# ***Projet éolien des Rouches***

Communes de Balanzac et Sainte-Gemme  
Communauté de Communes Coeur de Saintonge  
Département de la Charente-Maritime (17)

***Réponses aux observations de l'avis  
de la Mission Régionale  
de l'Autorité environnementale***

Carte extraite du tome 5 « Milieu naturel » de l'étude d'impact

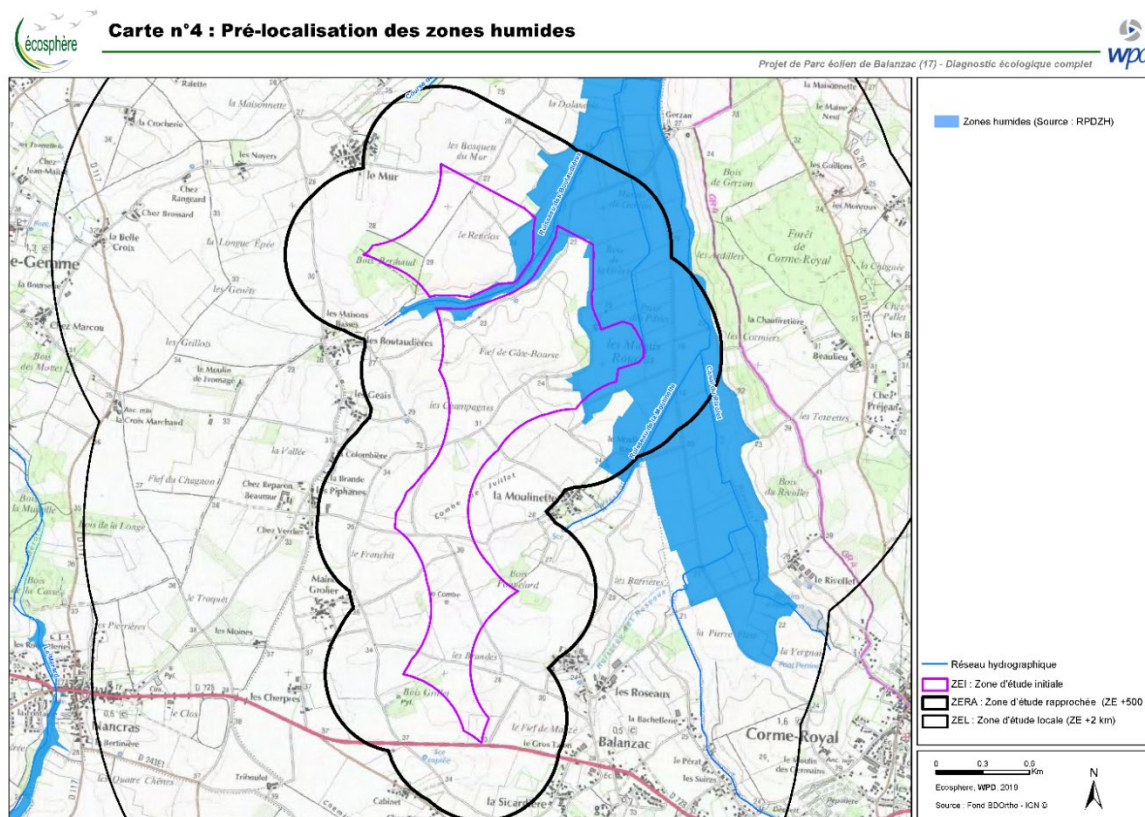
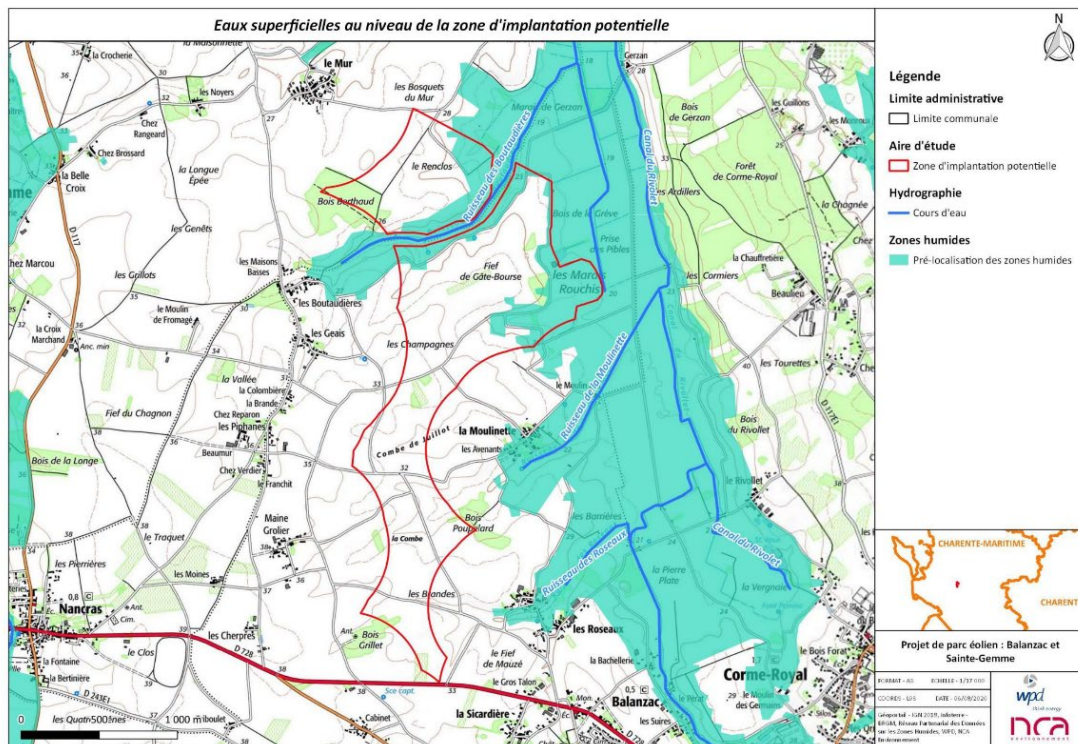
Page 4 : Les aires d'étude prises en compte dans l'étude d'impact sont variables en fonction des différentes thématiques de l'environnement et sont précisées en début de chaque tome. En particulier, le vallon du ruisseau des Boutaudières est parfois inclus dans la zone d'implantation potentielle (ZIP) du projet (diagnostic du milieu naturel) et parfois exclu (diagnostic du milieu physique). **La MRAe recommande que l'étude d'impact présente un caractère homogène quant au périmètre de la ZIP afin d'offrir une meilleure lisibilité des différents tomes de l'étude d'impact.**

Tout d'abord, concernant la zone d'implantation potentielle (ZIP), chaque tome de l'étude d'impact prend en compte le même périmètre défini pour la ZIP, ce dernier ayant été réfléchi et construit au lancement des diverses expertises selon la réglementation en vigueur et dans un objectif de moindre impact environnemental. La ZIP se caractérise littéralement par le secteur où l'implantation d'une éolienne est a priori possible selon les résultats des études. Dans le cadre de la logique Eviter-Réduire d'implantation du projet, il a été fait le choix d'exclure le ruisseau des Boutaudières et ses abords directs lors de la conception de la ZIP afin d'éviter l'implantation d'emprises du projet (accès ou câbles notamment) dans ces parcelles supposées humides ou pouvant accueillir des cortèges de faune et de flore inféodées à ces milieux. **Néanmoins le ruisseau des Boutaudières a bien fait l'objet d'expertises écologiques lors de l'élaboration de l'étude d'impact, non pas dans le but d'y implanter des infrastructures, mais de connaître le site exhaustivement.**

L'ensemble de l'étude d'impact, c'est-à-dire l'étude écologique, l'étude paysagère, l'étude du milieu physique et enfin l'étude du milieu humain (dont l'étude acoustique) de l'étude d'impact, présente ainsi un caractère homogène quant au périmètre de la ZIP.

*Bilan des émissions de gaz à effet de serre (en équivalent CO<sub>2</sub>) du parc éolien des Ronchères @wpd*

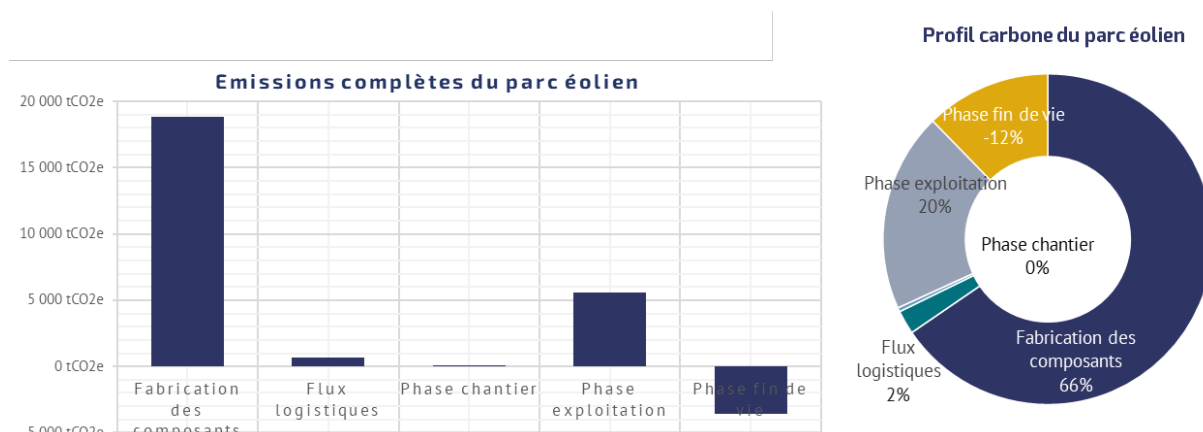
Page 10 : L'étude mentionne enfin l'intérêt pour le climat de l'installation d'une production d'électricité renouvelable pouvant permettre d'économiser annuellement 9 000 tonnes de CO<sub>2</sub>. Cependant, l'étude ne précise pas si ce chiffre comprend le coût carbone de la fabrication et de l'ensemble du cycle de vie du projet. **La MRAe recommande de présenter le bilan des émissions de gaz à effet de serre du projet sur l'ensemble de son cycle de vie, en se référant au guide méthodologique de février 2022 (Ministère de la Transition Écologique) relatif à la prise en compte des émissions de gaz à effet de serre dans les études d'impact 2, et de préciser les mesures permettant de les réduire.** Le bilan devrait notamment prendre en compte, le lieu et le mode de production des matériaux, le transport jusqu'au site du projet, la phase de travaux, l'entretien, et la phase de démantèlement.

L'analyse de cycle de vie de Vestas conclut à un bilan carbone de 5,6 gCO<sub>2</sub>/kWh et un temps de retour énergétique de 6,1 mois pour un parc construit en Allemagne. On pourrait considérer ce cas comme idéal avec une vitesse de vent moyenne de 8 m/s, ce qui est plutôt élevé pour la France. **En considérant les hypothèses de vents et de productible attendu pour le parc éolien des Rouches, et les matériaux nécessaires à 20 mètres de hauteur de mât supplémentaire, les émissions du projet seraient en moyenne entre 9,3 gCO<sub>2</sub>/kWh et le temps de retour énergétique de 10 mois.**

L'analyse de cycle de vie du parc des Ronchères conclut quant à elle à un bilan carbone similaire, de 9,64 gCO<sub>2</sub>/kWh, en se basant sur un productible avéré.

Il est par ailleurs intéressant de noter que les flux logistiques et les travaux d'installation d'un parc éolien ne représentent en général que 1 à 5% de l'empreinte carbone d'un parc éolien sur l'ensemble de sa durée de vie. Aussi, la localisation du projet importe finalement peu par rapport à la fabrication des composants.

**En conclusion, le bilan carbone du projet figure bien dans l'étude d'impact, en incluant l'intégralité du cycle de vie du projet des Rouches, en se basant sur des valeurs calculées selon les normes en vigueur. En se basant sur les données ADEME, Energie des Rouches est d'ailleurs plus pessimiste que ne le sera la réalité, puisque l'ADEME se base sur les données du parc éolien français, constitué majoritairement d'éolienne moins performantes que celles qui seront installées sur le projet des Rouches.**

Figure 66 : Schématisation de la démarche d'évaluation des risques d'impacts par collision

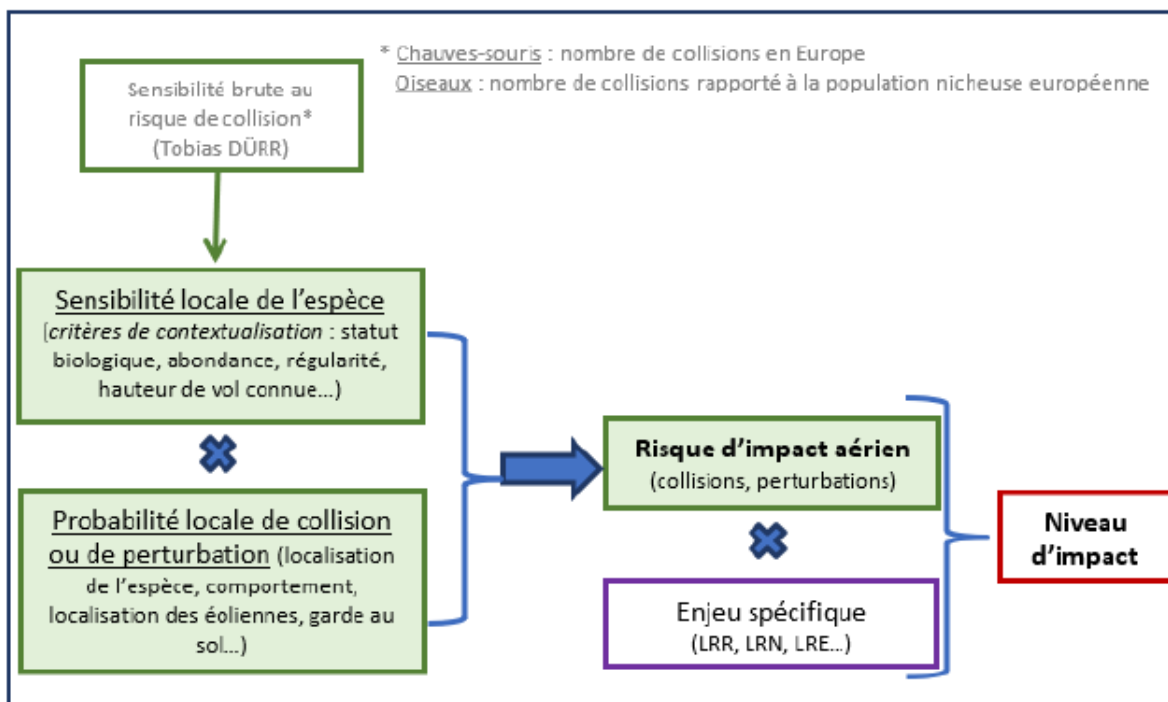
Page 11 : L'étude quantifie à un niveau « très faible » l'impact résiduel de l'exploitation des trois éoliennes sur la destruction de chiroptères et d'avifaune de haut-vol, conduisant le porteur du projet à ne pas solliciter une demande de dérogation espèces protégées en vertu de l'article L 411-2 du Code de l'environnement.

Néanmoins, l'étude précise qu'avec le bridage tel que défini, 4,66 % de l'activité des chiroptères ne sera pas préservée d'avril à juillet, et 2,17 % d'août à novembre, avec un risque de mortalité. **La MRAe recommande que les paramètres du bridage des éoliennes du projet soient réévalués afin de permettre l'absence d'atteinte aux espèces protégées.**

**La MRAe recommande que ces modalités de bridage fassent l'objet d'un appui et d'un suivi de mise en œuvre par un expert écologue, en lien avec l'exploitation des données issues du dispositif réglementaire de suivi d'activité et des mortalités mentionné plus loin dans l'avis.**

**Tout d'abord, il sera rappelé qu'il n'est pas exigé par le code de l'environnement de démontrer « l'absence d'atteinte » ou d'impact résiduel sur les espèces protégées (comme cela ressort pourtant de l'avis de la MRAe), mais bien l'absence de risque suffisamment caractérisé pour les espèces présentes dans la zone du projet (ici la ZERA), ce qui est démontré dans le volet écologique.** A cet égard, le Conseil d'Etat a précisé que l'absence de risque suffisamment caractérisé n'équivaut pas à un risque d'un niveau « négligeable » (CE, 6 décembre 2023, n°466696). Or, ce niveau de risque « insuffisamment caractérisé » (qui n'équivaut donc pas à une « absence » d'impact résiduel), est bien démontré dans l'étude d'impact.

Dans le cadre du projet éolien des Rouches, l'évaluation des impacts résiduels du projet (pages 159-160 du tome « Milieu naturel » de l'étude d'impact) permet de conclure à des impacts résiduels non significatifs pour l'ensemble des habitats naturels et des cortèges d'espèces floristiques et faunistiques, dont les espèces protégées au titre de l'article L 411-1 du Code de l'environnement présentes dans la ZERA (périmètre de 500m autour de la zone d'implantation potentielle). Plus particulièrement, **l'impact résiduel pour les espèces de chauves-souris recensées est évalué à très faible, les paramètres de bridage (MR E 02) appliqué aux 3 éoliennes du projet permettant de préserver 95,34 à 97,83% de l'activité des chauves-souris sur le secteur étudié.**

**De ce fait, l'impact d'une mortalité restante sur les chiroptères s'avère donc, selon la méthodologie du bureau d'études Ecosphère, non significatif et par conséquent le risque d'atteinte à ces espèces est insuffisamment caractérisé après application des mesures d'évitement et de réduction.**

Pour rappel, la méthodologie d'évaluation des impacts bruts puis résiduels est disponible en pages 114 à 117. Elle indique que **les espèces qui atteignent un niveau d'impact brut significatif (au moins moyen) font ensuite l'objet d'une analyse plus détaillée des risques.** Cette analyse permet de définir des mesures adaptées. Pour les trois espèces de chauves-souris (Noctule commune, Noctule de Leisler et Pipistrelle de Nathusius) dont le niveau d'impact brut atteint le niveau moyen (justifié en page 146), des mesures d'évitement/réduction complémentaires sont nécessaires pour abaisser les impacts à un niveau non significatif. Sont donc engagées les mesures suivantes : l'importante garde au sol (58,5m minimum), la limitation de l'éclairage en pied d'éolienne (MR E 01) et la régulation des 3 éoliennes (MR E 02).

Carte n°1 : implantation des caméras de détection incendie du SDIS 17 et des massifs à risque feux de forêt

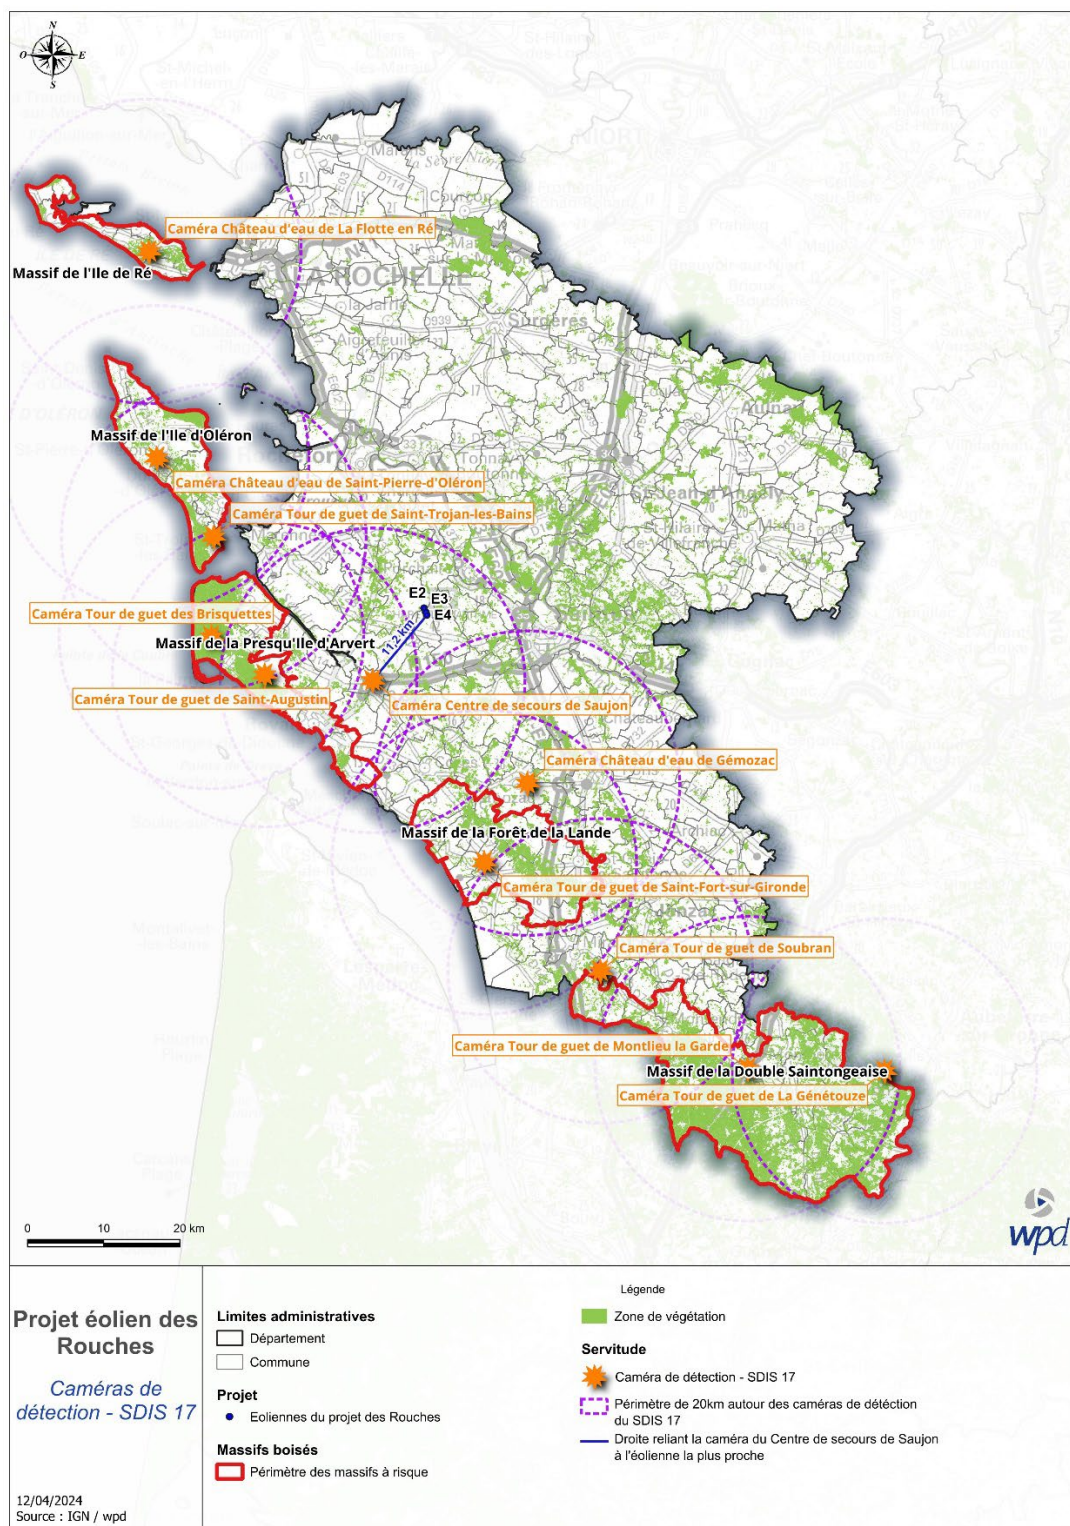
**Page 13 :** A propos du risque incendie, le Service Départemental d'Incendie et de Secours (SDIS 17) a émis un avis sur le projet en date du 7 décembre 2023. Il relève que l'implantation géographique des éoliennes impactera le système de surveillance des feux de forêt par caméra. Le SDIS 17 émet un avis défavorable sur le projet, en précisant que cela constitue un manquement grave aux règles de sécurité contre l'incendie. **La MRAe recommande que le porteur de projet se rapproche du SDIS 17 afin d'évaluer les solutions techniques possibles pour rendre compatible le projet avec l'impératif de surveillance des feux de Forêt.**

La seule caméra impactée par le projet serait celle du centre de secours de Saujon (cf. carte n°1 ci-dessous).

Néanmoins, d'après le Plan Départemental de Protection des Forêts Contre les Incendies 2018-2027<sup>10</sup> (PDPFCI), et notamment les mesures présentées en page 35, **les efforts de surveillance du système de caméras sont portés sur les massifs à risque du département**. La carte des massifs à risque est reprise sur la carte n°1 ci-dessous.

Le projet des Rouches, n'est donc pas situé dans un périmètre de massif à risque – comme l'avait précisé l'avis du SDIS du 13 janvier 2017 – ni même sur la trajectoire entre une caméra de surveillance et un massif à risque, puisqu'il se situe en direction opposée.

Figure 4 : Principes English Nature pour la distance aux haies

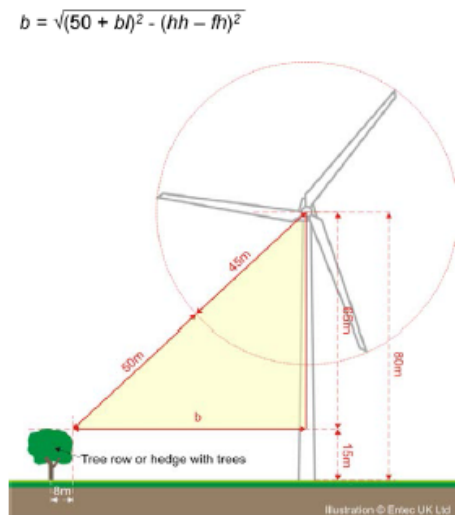
Page 12 : La MRAe rappelle que la France s'est engagée, dans son Plan National d'Actions 2016-2025 en faveur des chiroptères, à adopter les recommandations de Eurobats formulées dans ses lignes directrices pour la prise en compte des chauves-souris dans les projets éoliens. Le respect d'une distance minimale de 200 m entre les éoliennes et les habitats sensibles pour les chauves-souris (boisements, haies, zones humides, cours d'eau) est recommandé afin de limiter les risques de mortalité de ces espèces. Ce point appelle des observations dans la partie relative à la justification des choix.

Mitchell-Jones (2014) a proposé des recommandations sous l'égide de Natural England, une agence gouvernementale de conseil sur l'environnement. Il considère, à partir des suivis réalisés en Grande-Bretagne, qu'il faut maintenir une distance de 50 m entre toute partie d'une turbine et les arbres ou les haies. Pour définir la distance entre le centre du mât et la caractéristique paysagère, une formule tenant compte de la largeur des pales, de la hauteur du mat et de la hauteur de l'infrastructure paysagère est proposée. La distance varie donc ainsi en fonction de divers paramètres mais reste en général inférieure à 100 m.

Au regard de ces différentes analyses et en prenant en compte le principe de proportionnalité de l'étude d'impact, plusieurs facteurs permettent alors d'expliquer le choix de positionner l'éolienne E4 à moins de 200m de la haie bordant la route communale concernée ici.
